# Dorpsraad “Rondon de Plassen”

Hierbij ontvangt u onze zienswijze op het PlanMER RES Holland Rijnland.

## **Discussiepunten**

Afbeelding 9.3 Samenvattende potentiekaart zonneparken

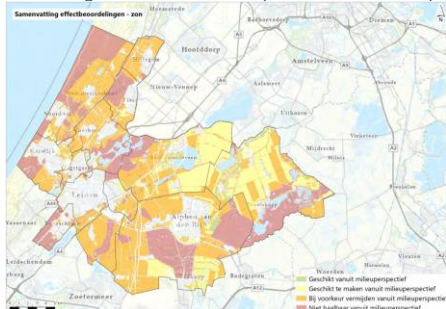
De kaartjes in het PlanMER (bij voorbeeld op p. 160) kleuren de akkerbouwpolders in het oostelijk gebied van Kaag en Braassem en rond de Langeraarse Plassen in Nieuwkoop allemaal geel aan.

In dit fragment staat in feite dat polders puur en alleen geschikt zijn omdat ze groot zijn en je er dus grote dingen in kwijt kan. Bent u met ons van mening dat dit een zeer povere argumentatie is, in de zin van grote stappen snel thuis?

Bent u het met ons en de gemeente Nieuwkoop eens dat volgens dit PlanMER de energieopwekking voor een boven proportioneel deel in Nieuwkoop (en Kaag en Braassem) zal landen?

Bent u het met ons eens dat door die smalle insteek de conclusie dat de centrale en oostelijke gebieden voor het inpassen van zonneparken geschikt (te maken) **onvoldoende onderbouwd** wordt?
